纺织面料加工项目-1#厂房扩建—一层平面图 变更后

纺织面料加工项目-综合楼地下一层 变更前

纺织面料加工 —— 综合楼

福建省尤溪县宏昌工贸有限公司

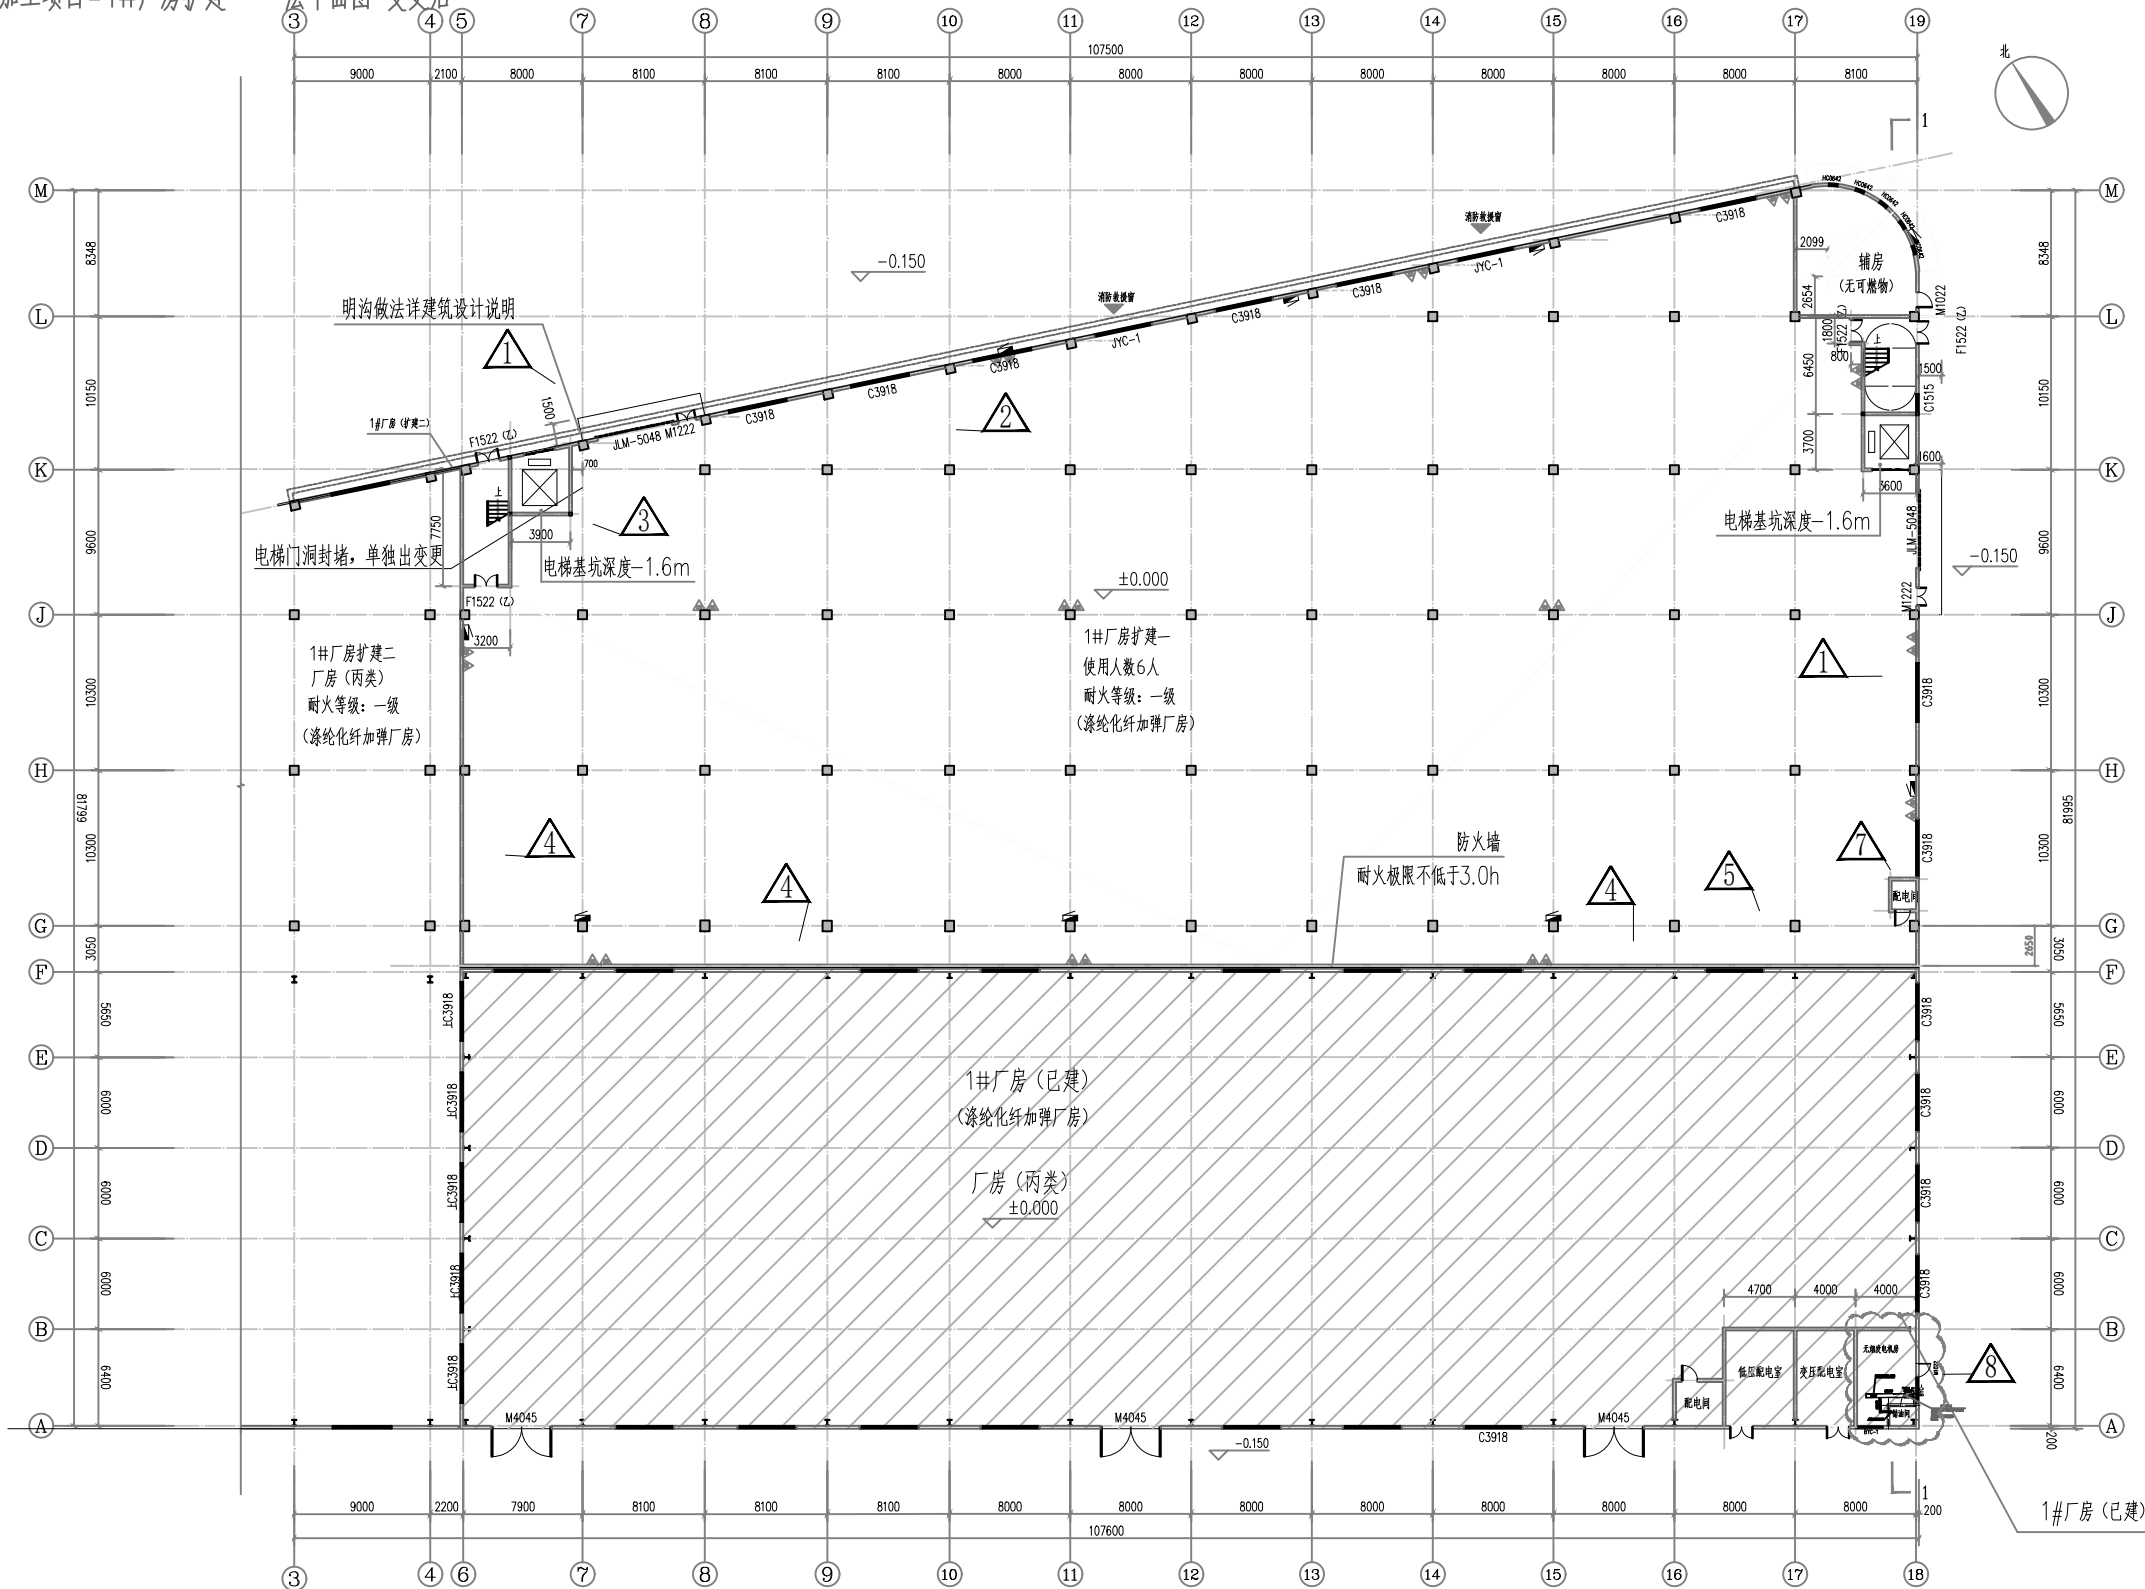
变更内容: 1、卷帘门与窗位置互换。

- 2、取消无烟发电机房。
- 3、电梯门洞封堵。
- 4、取消门洞、砖墙封堵。
- 5、取消卫生间、配电房。
- 6、F轴柱位往北移, 减少面积24.15M²。
- 7、增加配电间。
- 8、增加无烟发电机房。

纺织面料加工项目-综合楼地下一层平面图 变更后

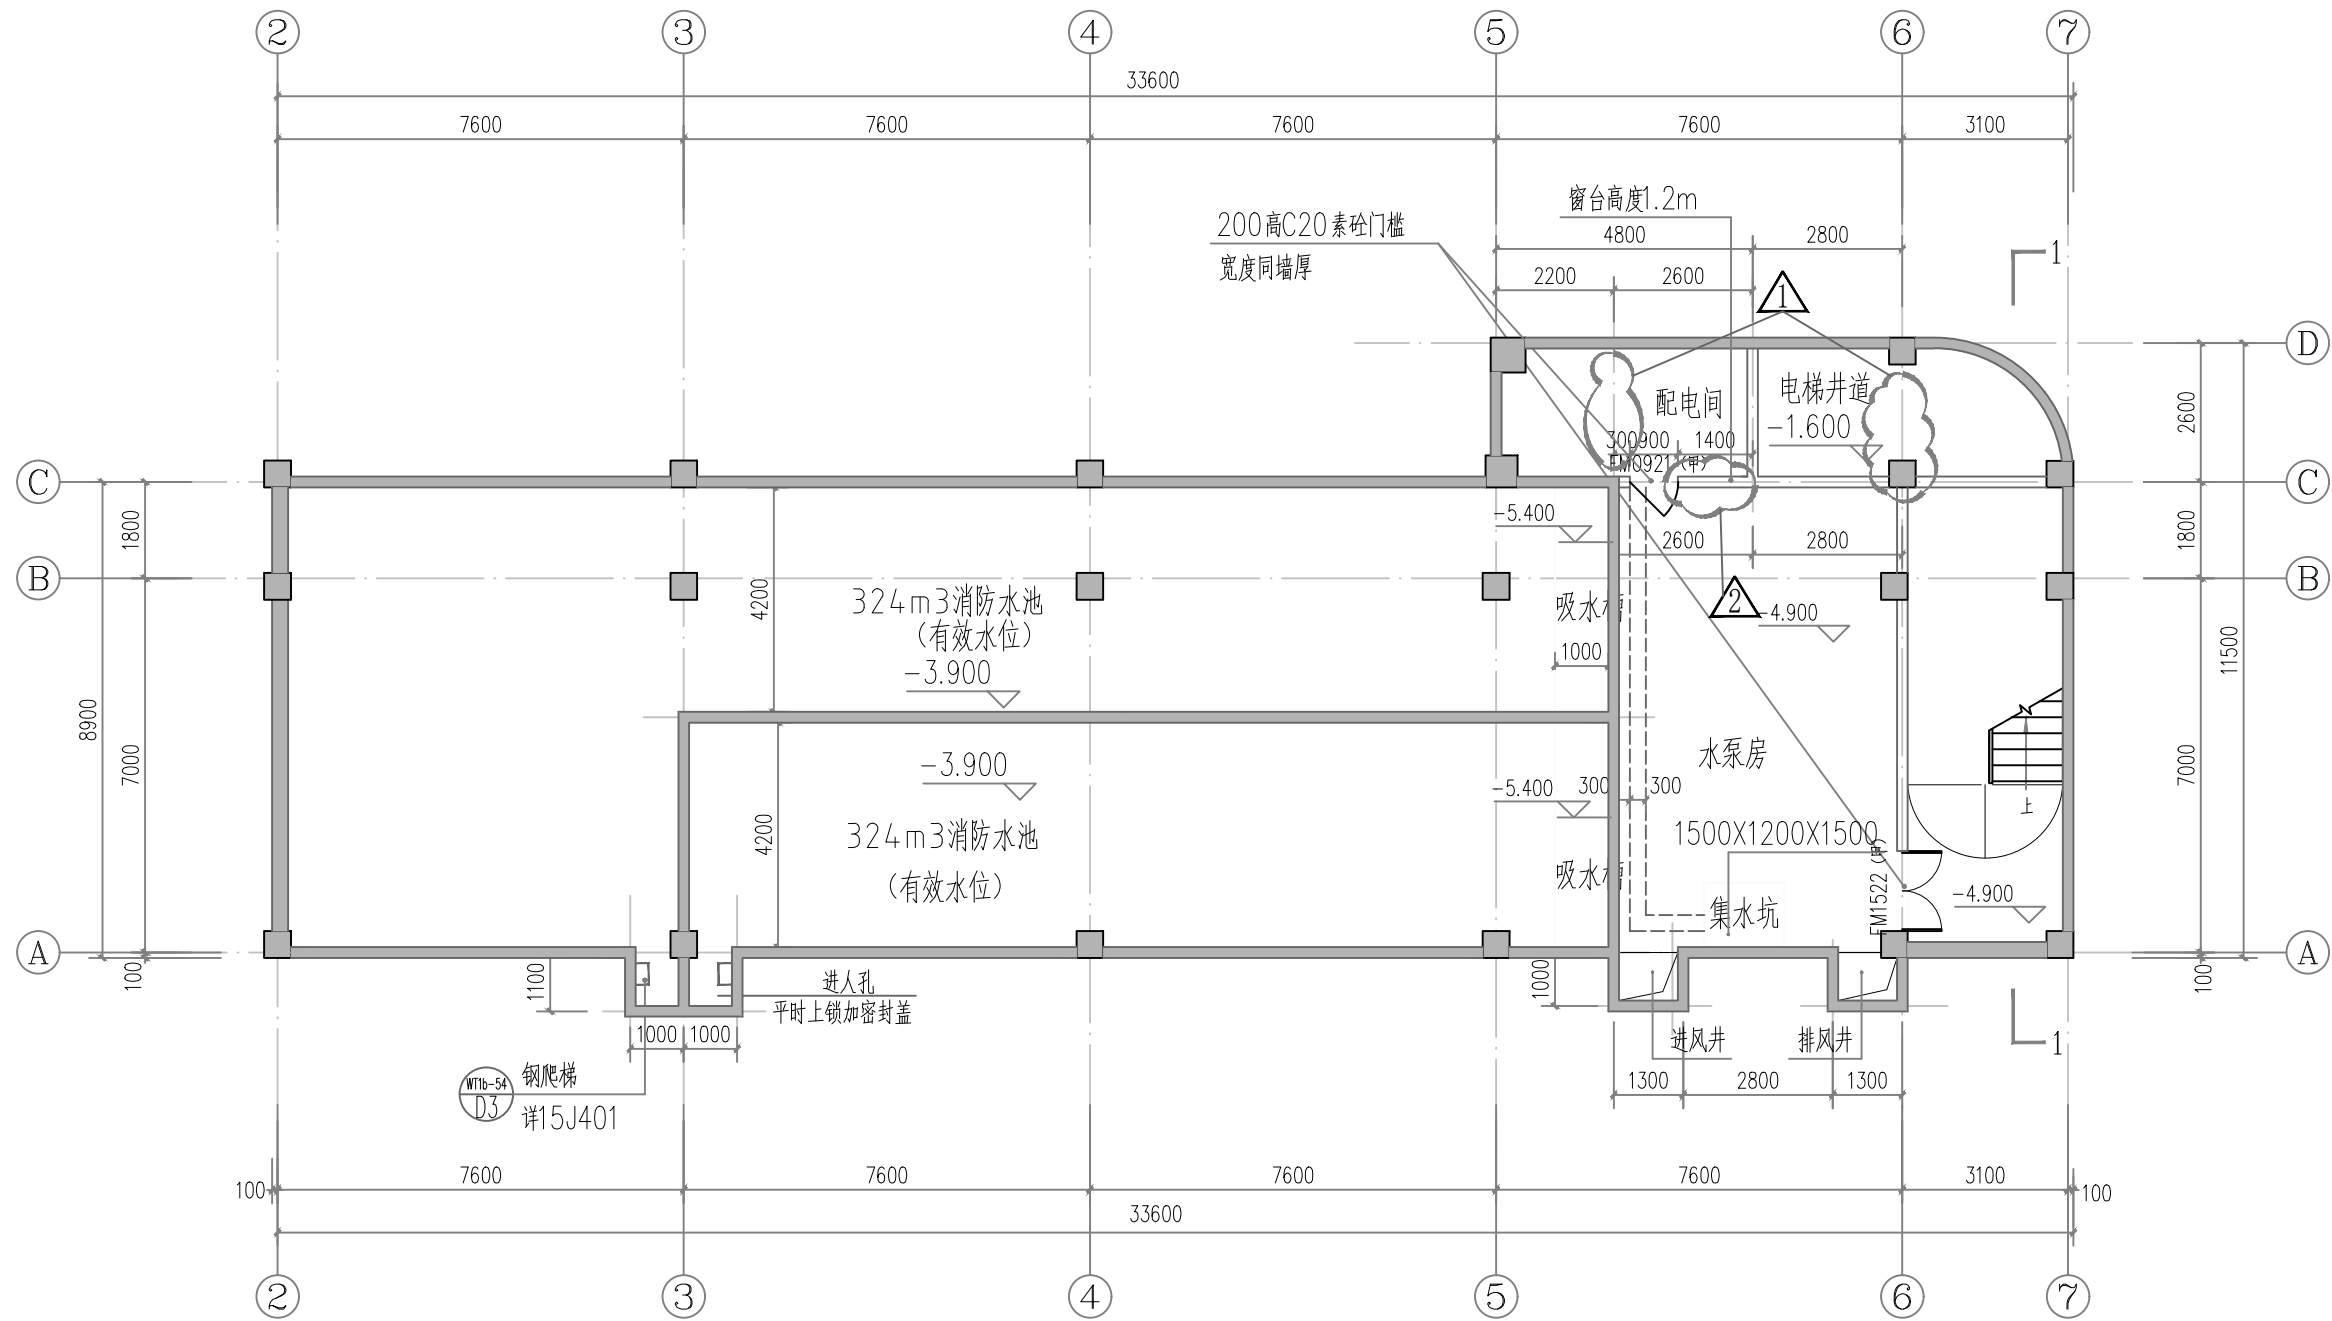
变更内容: 1、取消隔墙。
2、取消防火窗。

纺织面料加工项目-综合楼一层平面图 变更后

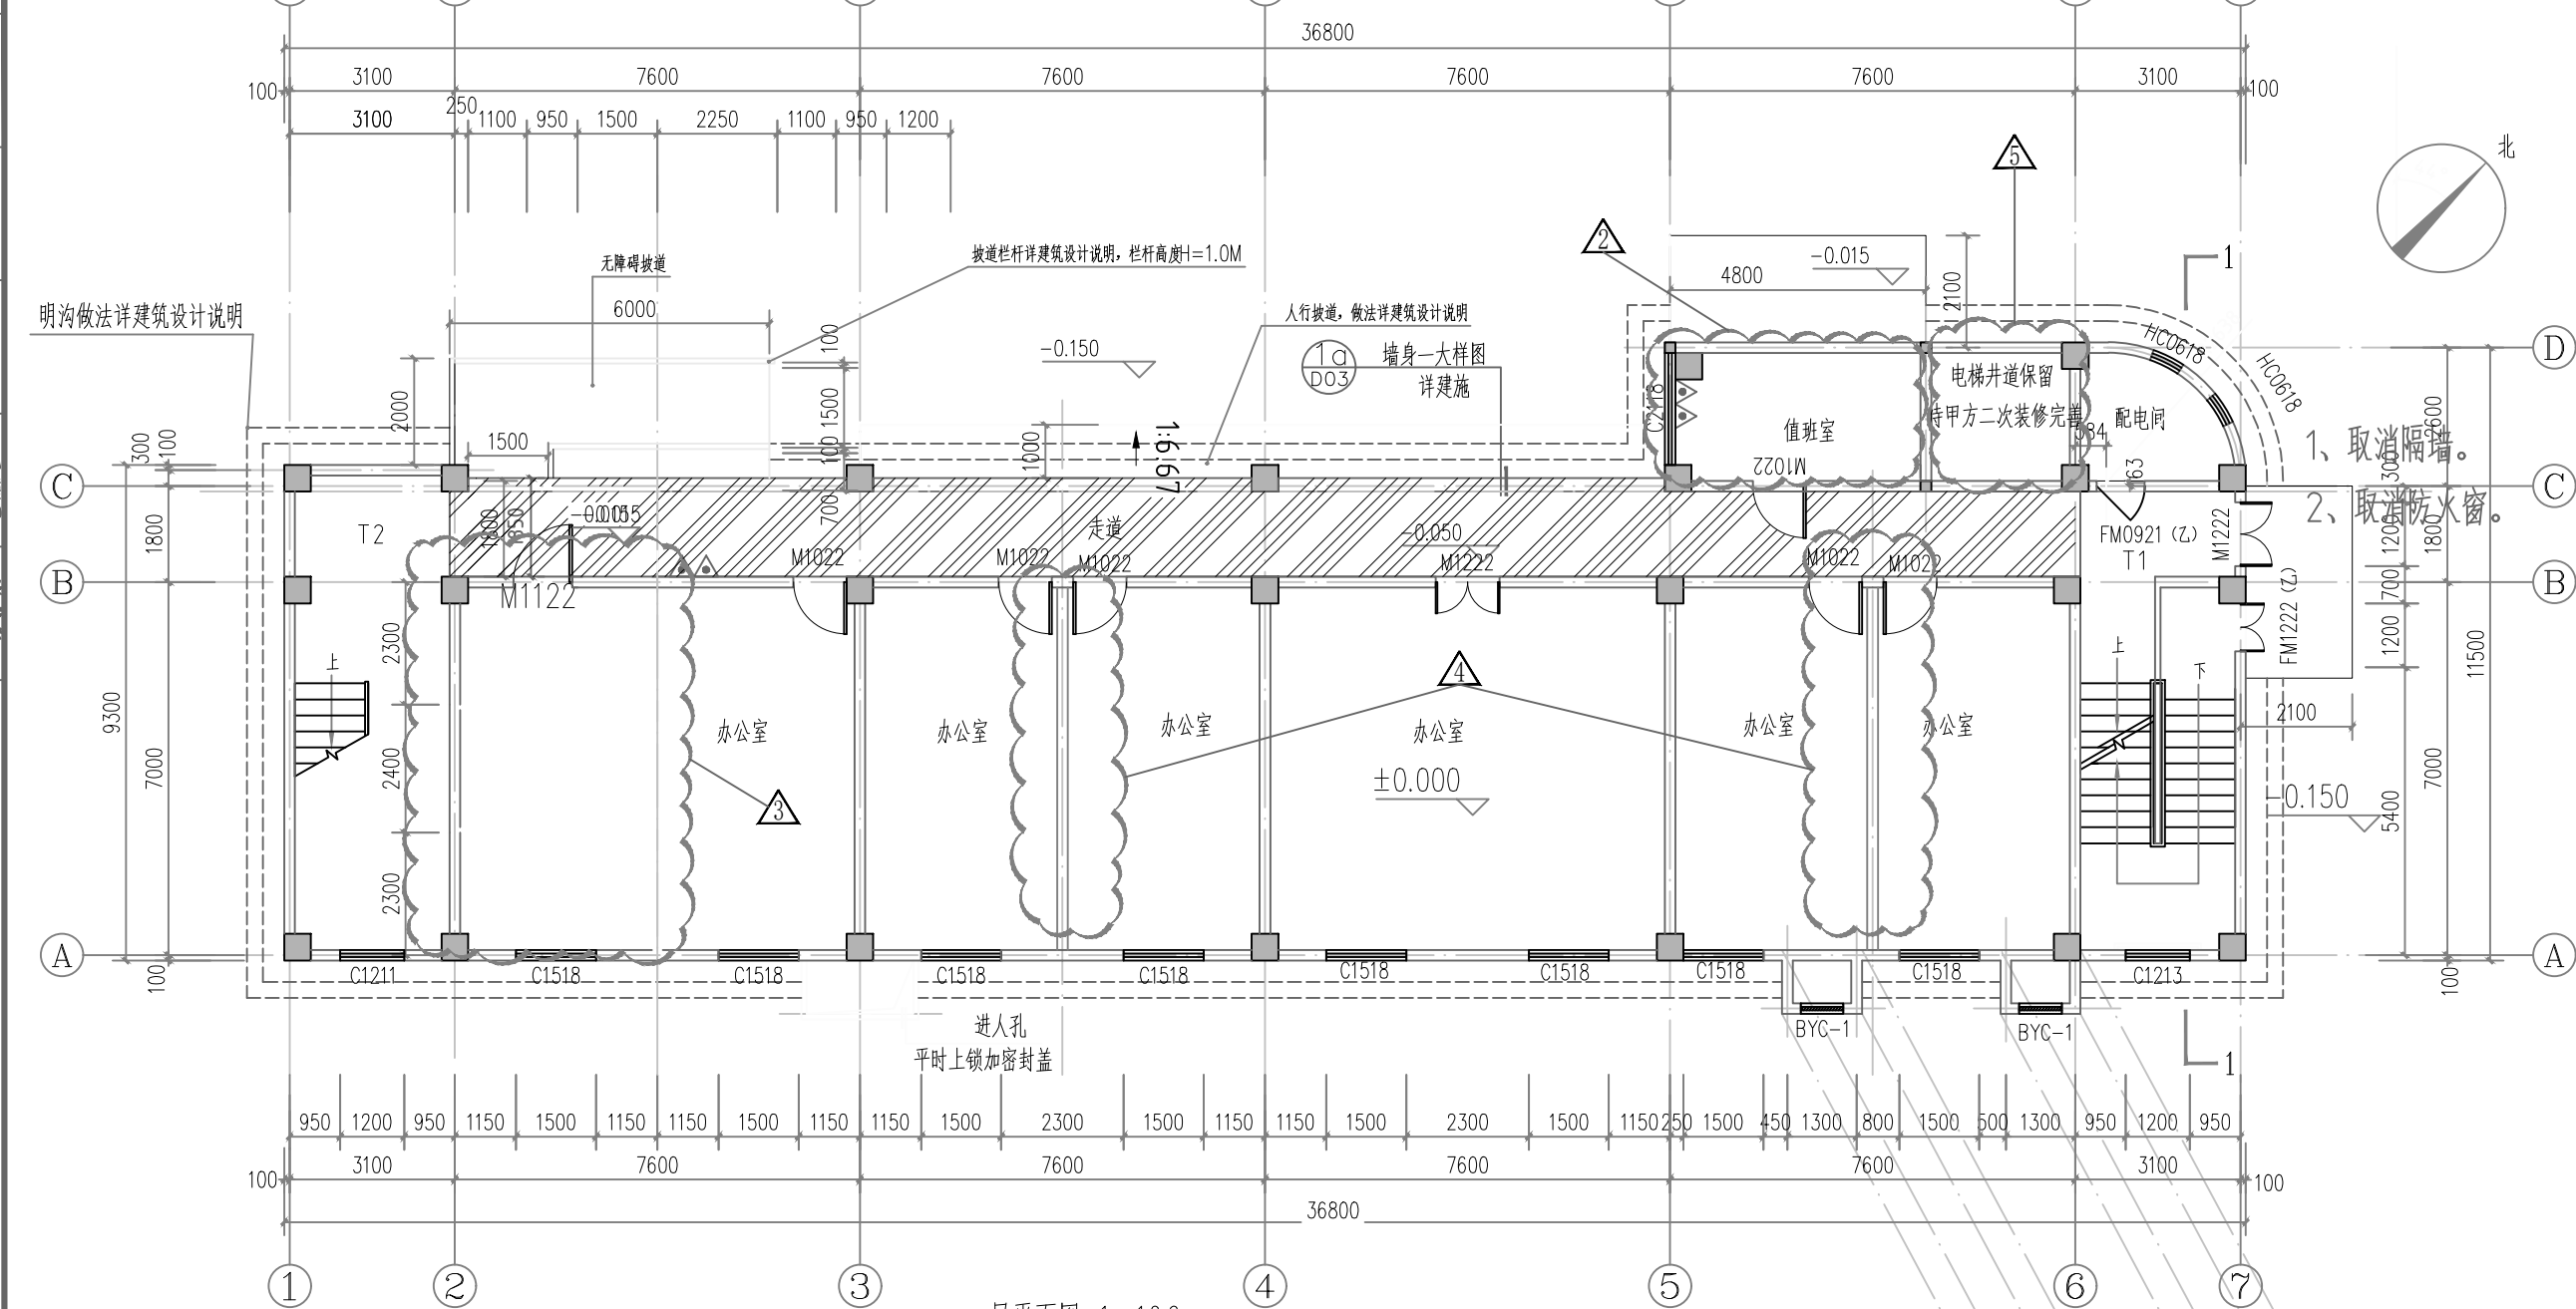
- 变更内容: 1、走道尺寸变化, 增加增加面积1.03M²
2、门厅改值班室。
3、取消卫生间。
4、增加隔墙。
5、电梯洞口封堵。
